核四廠駐廠主題視察報告
核四廠一號機反應器基座第一層
WN23 鐸道修補作業查證

行政院原子能委員會

中華民國九十三年十月二十二日

核四廠一號機反應器基座第一層 WN23 鐸道 修補作業查證

圖一：WN23 鐸道下緣疑似龜裂之線性指示

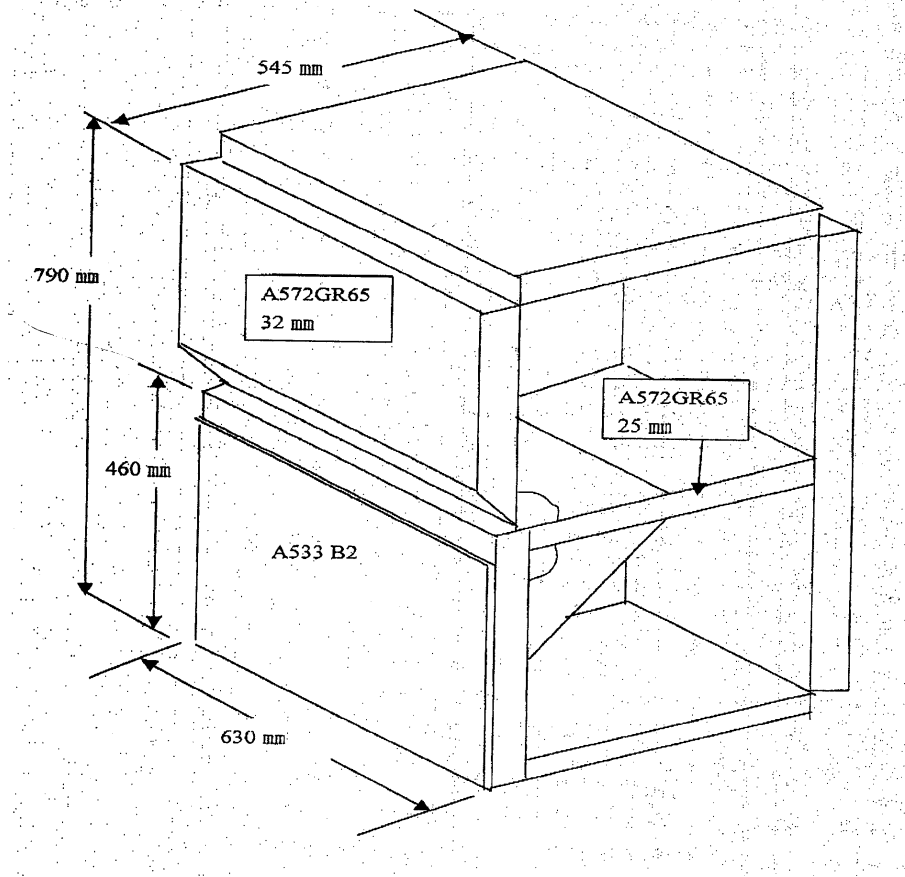
處執行非破壞檢測(NDE)作業之結果。經實地檢視銲道外觀及 PT 檢測之結果，發現銲道下緣有疑似龜裂之線性指示(如圖一)，而由於銲道表面研磨之情形並不十分理想，因此是否確為缺陷仍需再研磨、檢測後方能確定。考量如前述疑似龜裂之指示確為需加以剷修補銲之缺陷，其銲後需再實施熱處理，則整個修補過程可能較為費時，加上當時施工處已有進行基座混凝土灌漿之時程規劃，有需要儘早釐清前述疑似缺陷之狀況，以儘早進行處置。因此，針對此一狀況，即於現場告之汽源課在場之主辦人員，請其注意並要求中船公司儘速處理。
